改善箇所説明図

不具合の内容

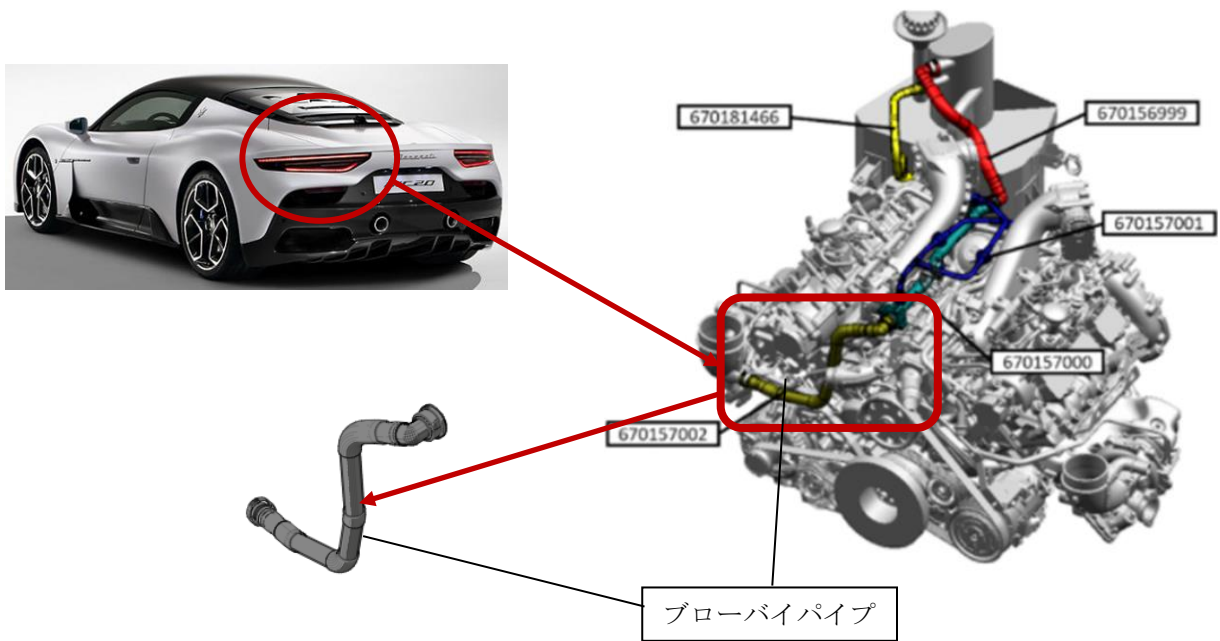
原動機のブローバイガス還元装置において、車両生産工場での組み付けの際、オイルセパレーターから吸気ダクトに至るブローバイパイプが取り付けられていないことがある。このため、ごく稀に開口部から微細な異物が吸気内に混入し、最悪の場合、ターボインペラーが損傷するおそれがある。またオイルセパレーターを通過した微量のオイルペーパーによりエンジンルーム内が汚れることがある。

本国メーカー調査の結果、納車前点検車両で報告のあった1台以外に当該不具合は無いと推定されるが、万全を期すため、全車両、目視点検によりブリーザーパイプの有無を確認する。万が一、欠品の場合はエンジンオイルとフィルターを交換し、ブリーザーパイプを取り付ける。

車台番号打刻（VINプレート）の2桁目上部に白色のペイントを塗布する。
